Anexo I

Chamamento Público 001/2013 – BRT Sorocaba

Anexo II

Questionamentos da Proposta apresentada pelo CONSOR:

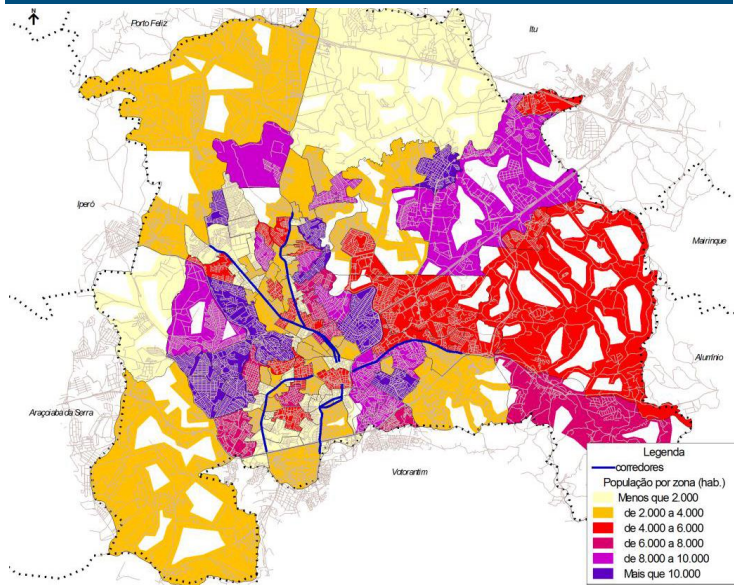
4. A Figura 54 apresenta a “Correlação da divisão modal observada e modelada por zona de tráfego – modo coletivo”
 - 4.1. **Qual é a correlação de viagens coletivo observado x modelado dentro da área de influência dos Corredores BRT? Apresentar uma tabela com valores observados versus modelados com destaque na área de influência dos Corredores.**

- 4.2. **Qual é o resultado da mudança modal total na área de influência dos Corredores?**
 - 4.3. **Detalhar como foi feita a aplicação da escolha modal.**

Mapa de densidade – Proposta

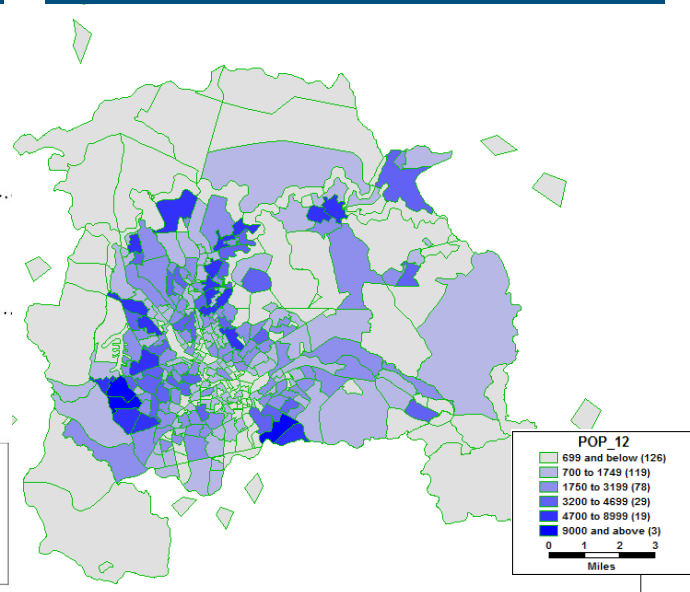
- Esta não identificação espacial, associada ao fato de que nos mapas apresentados, os contornos das Zonas OD estão tênues, fez com que a tarefa de tentar conciliar as informações apuradas para as 374 Zonas OD constituídas no PDTUM do Município, com as informações das 119 Zonas OD do CONSOR, restasse inviável. Porém, ao tentar fazer algumas comparações, por exemplo, da população por zona, parece que há inconsistências. Por exemplo, o mapa do lado esquerdo apresentado pelo CONSOR apresenta uma população maior nas zonas no Sudeste da cidade, enquanto algumas zonas ao longo dos Corredores Itavuvu e Ipanema apresentam um baixo nível de habitantes. Também há áreas vazias brancas não identificadas.

6.1. Apresentar uma tabela ou base de GIS contendo a correspondência entre as 60 Macrozonas do PDTUM com as 119 com uma identificação geográfica (bairro, região, etc), para que fosse possível identificá-las espacialmente.
